1.1 CONCEPTO TÉCNICO No:	**CT-8169**
1.2 DEPENDENCIA:	Análisis de Riesgos y Efectos del Cambio Climático
1.3 AREA FUNCIONAL:	Conceptos Técnicos para la Planificación Territorial
1.4 CARTA REMISORIA No.	**RO-95184**

2.1 SOLICITANTE:	Dirección de Planes Parciales Secretaría Distrital de Planeación – SDP
2.2 LOCALIDAD:	11 – Suba
2.3 UPZ:	2 – La Academia
2.4 PLAN PARCIAL:	Plan Parcial No. 7*
2.5 ÁREA (Ha):	33.35
2.6 FECHA DE VISITA:	12 de Mayo de 2017
2.7 FECHA DE ELABORACIÓN:	09 de Junio de 2017
2.8 TIPO DE RIESGO:	Remoción en masa e Inundación por desbordamiento
2.9 VIGENCIA:	Temporal, mientras no se produzcan cambios significativos en las condiciones de riesgo de la zona y siempre y cuando se mantengan las suposiciones en las que se basa el concepto.

Este documento está dirigido a la Dirección de Planes Parciales de la Subsecretaría de Planeación Territorial de la Secretaría Distrital de Planeación – SDP, para resolver una consulta del Plan Parcial denominado "**Plan Parcial No. 7**" ubicado en la localidad de Suba, conforme a la cartografía recibida mediante comunicación SDP 2-2017-12383 con radicación IDIGER 2017ER4911.

Figura No. 1. Localización del Plan Parcial No. 7 dentro del POZ del Norte y documentos emitidos por IDIGER para el sector.

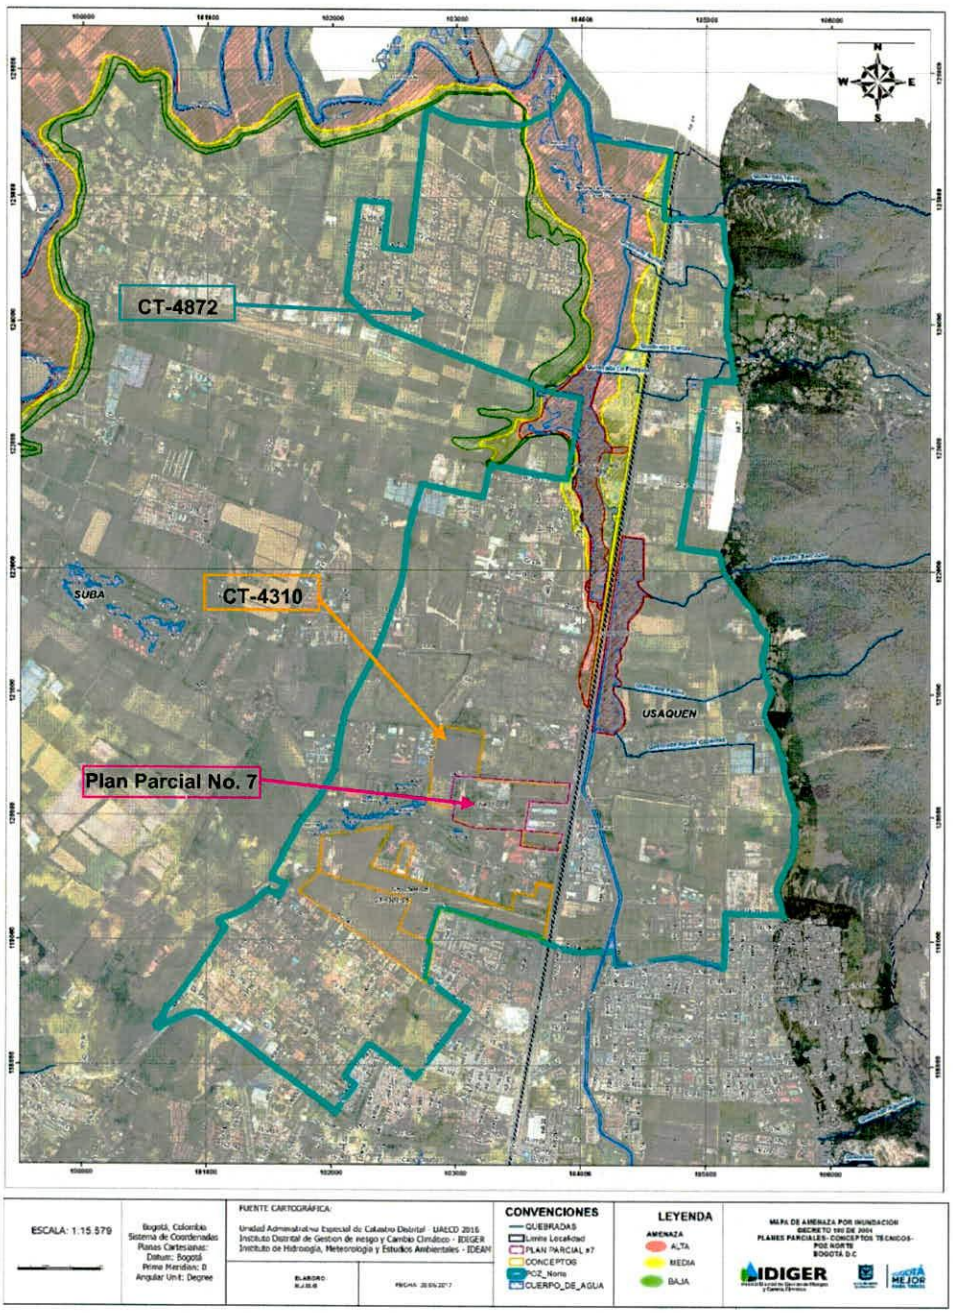
Se revisó en el Sistema de Información para la Gestión de Riesgos y Cambio Climático (SIRE), los antecedentes dentro del perímetro y sectores aledaños al **Plan Parcial No. 7** y se encontró que el Instituto Distrital de Gestión de Riesgo y Cambio Climático – IDIGER, emitió dos documentos técnicos referentes a planes parciales que se proyectaron para el predio objeto del presente documento. Aunque en cada una de ellos se presentan variaciones en su área, la fuente

de consulta primaria para la zonificación de amenaza en todos los casos fue el Decreto Distrital 190 de 2004. (Ver Figura No 1 y Tabla No 2).
